INSTITUTO MUNICIPAL DE PLANEACIÓN MINUTA SESIÓN TÉCNICA 10/2017

Fecha: Jueves 3 de Agosto del 2017.

CAMBIO DE USO DE SUELO PREDIO COMERCIO Y SERVICIOS COL. EMILIANO ZAPATA

CAMBIO DE USO DE SUELO / QUIMICA PIMA

CAMBIO DE USO DE SUELO PROPUESTO

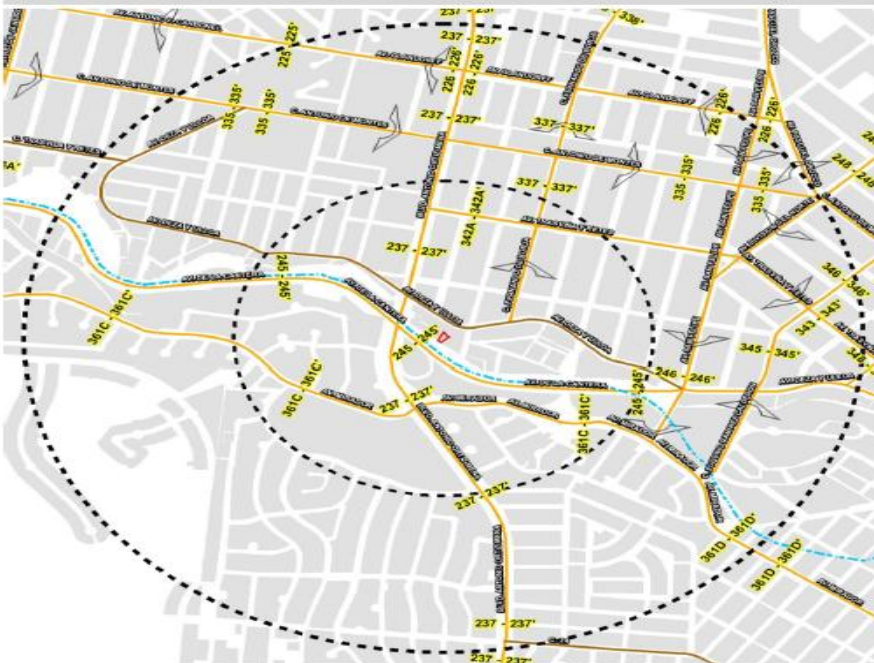
- **Normatividad de usos:** el giro del uso de suelo propuesto es compatible con los usos colindantes, sin embargo el predio no cumple con el requisito de dimensionamiento de frente mínimo para comercio y servicios tipo 2 (12m). El predio actualmente cuenta con 9m de frente.

- **Normativa de construcción:** El proyecto contempla planta baja de estacionamiento, dos pisos de oficinas y un piso adicional destinado a local comercial por cual de acuerdo a superficie de predio y disposiciones reglamentarias, se estima que no cumple con los coeficientes de aprovechamiento dispuestos por el PDU 2040 para dicho uso y que no cuenta con la capacidad reglamentada para cajones de estacionamiento.

Arq. Mario Lugo.- Ahí habría que corregir el dato del CUS, ahí está mal calculado deberían de ser 1200m² y el CUS es 3, el tema de la altura yo creo que no deberíamos ni siquiera discutirlo está en el reglamento, el reglamento te permite 2 veces el ancho de la calle en restricción de altura entonces la altura en ese sentido no es algo que tuviéramos que ponernos aquí si en mi percepción se ve que afecta urbanísticamente hablando, está muy claro en el reglamento que puede medir 2 veces máximo la altura del paramento de la calle frontal, yo en ese punto del tema vial, yo si veo un problema vial ahí, si tiene 9m y está bien planteado para habitacional y tiene un frente de 9m, para mí tendría que resolver el tema de enfrente que no creo que vaya a resuelva gran cosa de los 9 a los 12m pero si se pide que cumple con un estudio de impacto vial, la curva de Pedro Villasur, para ellos dar vuelta a la izquierda o derecho incluso es una curva casi ciega, el ángulo que tiene, decía Claudio que hay que esperar mucho en La Cantera para poder dar vuelta a la izquierda, la verdad es que si hay que esperar pero esa curva es segura porque tienes mucha visibilidad para incorporarte de la Pedro Villasur hacia La Cantera el ángulo está muy cerrado es muy peligroso dar la vuelta ahí es más esa incorporación probablemente no debería de ser porque se pierde mucha visibilidad últimamente aunque te incorpores en el carril de baja velocidad vienen muy rápidos los carro entonces sí creo que el tema de que no sea procedente lo apoyaría por el tema de que necesita el estudio de impacto vial no creo que esa vialidad, para empezar no está la infraestructura y cuando la estuviera que si este avalado por

Como resultado del análisis técnico se determina como **NO PROCEDENTE**, lo anterior debido a que el predio no cumple con los requerimientos normativos urbanos ni la aptitud adecuadas para manejar las necesidades de acuerdo al usos de suelo solicitado; como lo son la falta de frente mínimo para este tipo de comercio, la falta de accesibilidad vehicular para esta densidad de comercio y falta de capacidad para albergar los cajones de estacionamiento del proyecto.

RIESGOS ANTROPOLÓGICOS, GEOLÓGICOS Y HIDROMETEOROLÓGICOS

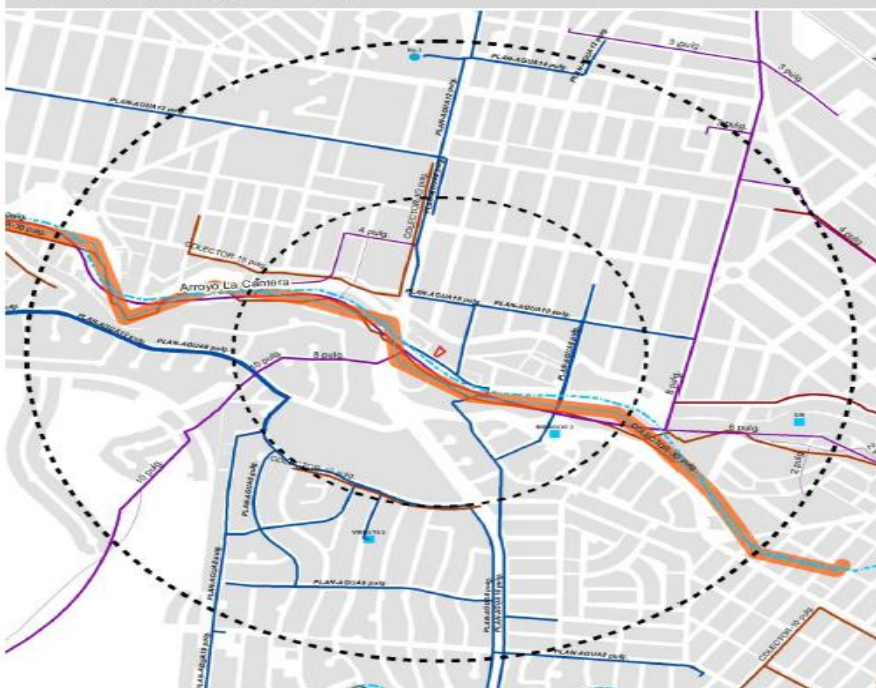
El predio se ubica en una calle privada, paralela al canal del arroyo de la Cantera. A su vez se encuentra a un costado de la Av. De la Cantera. Existe una gasolinera a 180 m hacia el noroeste del predio la cual no representa algún riesgo. También existe una falla geológica al sur del predio a 125 m de distancia.

Reg. Adriana Díaz.- No sé si estoy desubicada pero no es esa la parte que se inundó en el 91? Perdón, todo ese espacio que hay ahí libre fue porque en su momento en la tromba del 91 fue un caos, las casa que estaban sobre el arroyo se las llevo el agua, digo a mí no me gustaría pasar por ahí y ver que estamos aprobando algo ahí donde vimos tanto desastre en el 91 que estamos aprobando que sea un área de comercio y que seguimos aprobando para que se siga habitando esa zona, es todo mi comentario.

Ing. Francisco Olvera.- Si, precisamente referente a lo que comenta la arquitecta, si es importante que ese arroyo se marcó con CONAGUA matando la zona de inundación, efectivamente si hay un problema, si ven la fotografía que presentaron pues se ve lleno no sé si haya sido época de lluvia o es lo normal, los arboles marcan que si se desborda, no sé si se sembraron o realmente ahí se dieron, entonces si es importante aunque es un evento que se presentó hace tiempo, que se presente en la actualidad una trata de CONAGUA no marcando la zona federal si no la de inundación que en muchos casos si es diferente, no sé, que se presente.

Ing. Francisco Olvera.- Perdón, pero ha habido cambios en la normatividad, el día de hoy lo construido si no cumple con lo que te piden y sobre todo si tiene un antecedente de que se generó ya un problema, yo creo que sí se deber de revisar independientemente de que ya este revisado.

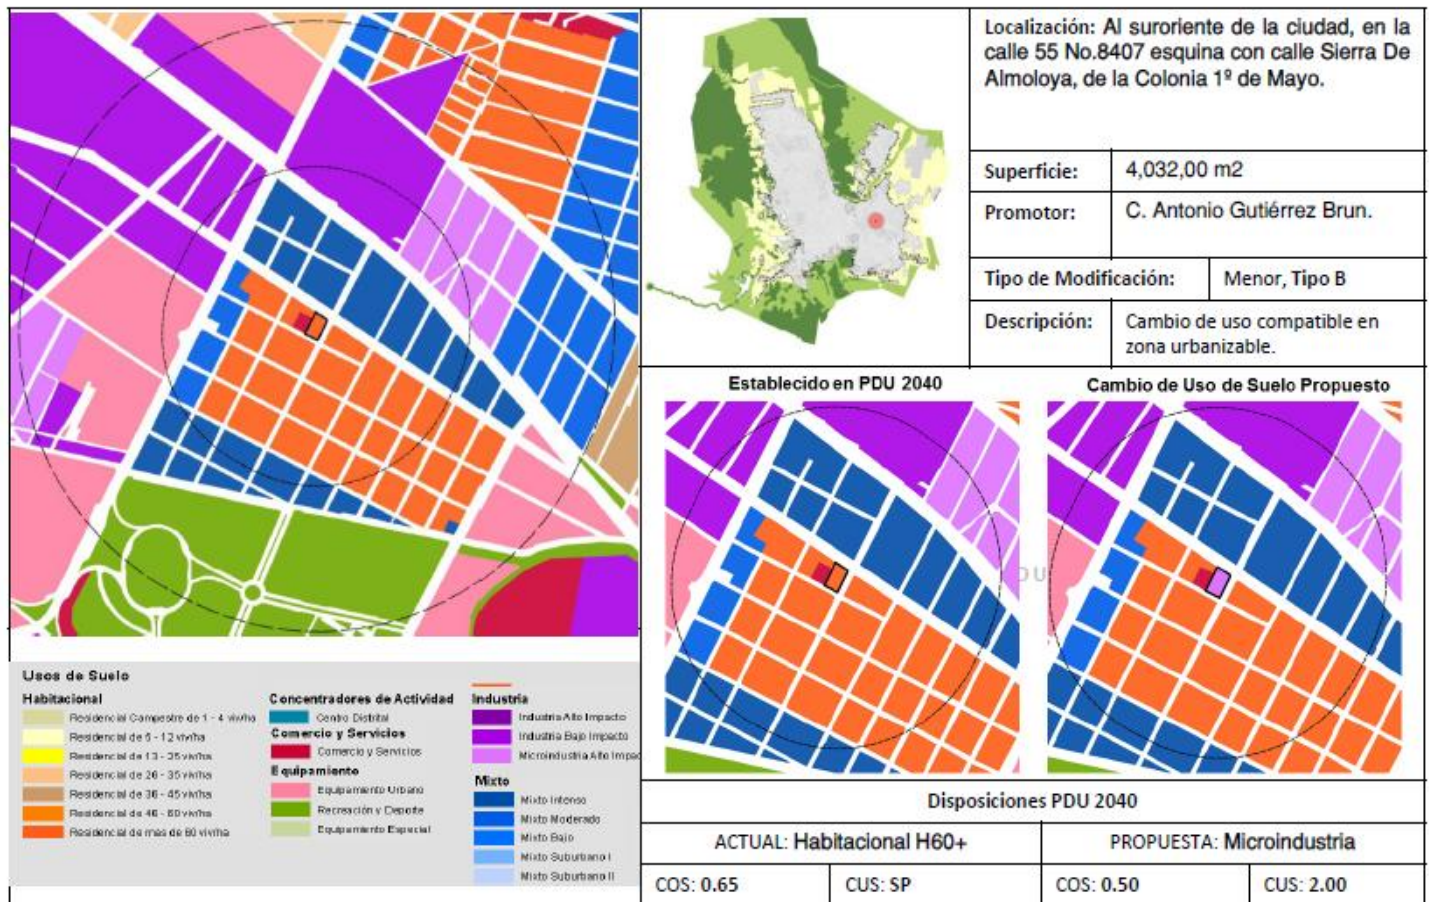
Arq. Claudio Fierro.- Ahí vemos graficadas las consideraciones que se tuvieron, a pesar de que la sección vial es generosa en la Priv. Arroyo de La Cantera no existe salida por el desnivel, ni incorporación hacia Ortiz Mena u otra, todo el flujo de esta cuadra o de esta calle es hacia Pedro de Villasur y ahí lo que vemos es esta distancia mínima que existe entre Av. De La Cantera y el entronque con C. Pedro de Villasur, aquí vemos con un relieve real obtenido por las curvas de nivel con las que cuenta el Instituto, el aprovechamiento propuesto significaría una altura mayor a los 14m y el paramento o el límite de la construcción sobre Deza y Ulloa se observa que el predio destaca aún más con una construcción hasta el paramento del predio vecino entonces esto lo vemos en un aspecto de imagen urbana como negativo por lo tanto con estas consideración que se tuvieron determinamos que el estudio es no procedente.

Arq. Claudio Fierro.- La foto área donde estábamos, si quieren nos pasamos a la última lámina que es más ilustrativa.

Arq. Claudio Fierro.- Si Oscar pero de entrada no está cumpliendo con el frente mínimo para el uso de suelo
